3 S インターフェースに係る検討の進め方

令和5年9月21日

本面談の目的および目次

1. 9月5日面談時のコメントと対応について(1/2)

■課題フロー図1 点検計画

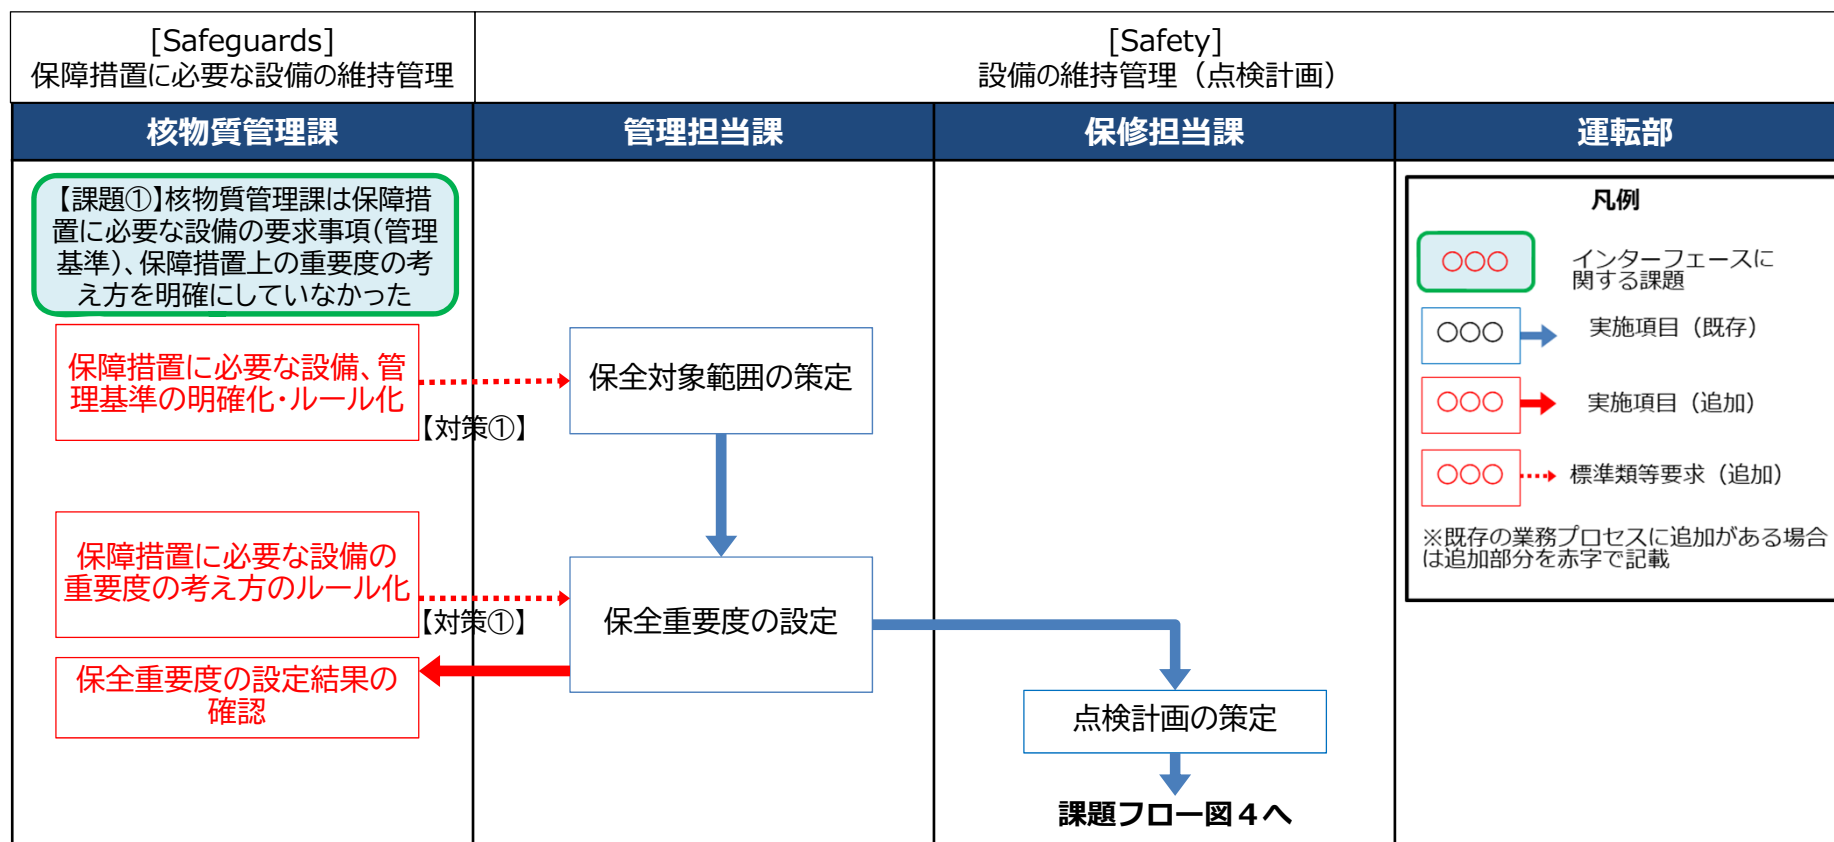
現状の業務プロセス(実際の活動)で確認されたインタフェースにおける活動について、あるべき姿に照らして、インタフェースに係る取り組み方針実現の観点で不足している事項を課題として抽出する。

緑枠：抽出したインタフェースに関する課題

赤枠(赤字、赤線)：課題を踏まえた対策案(業務プロセスの変更案)
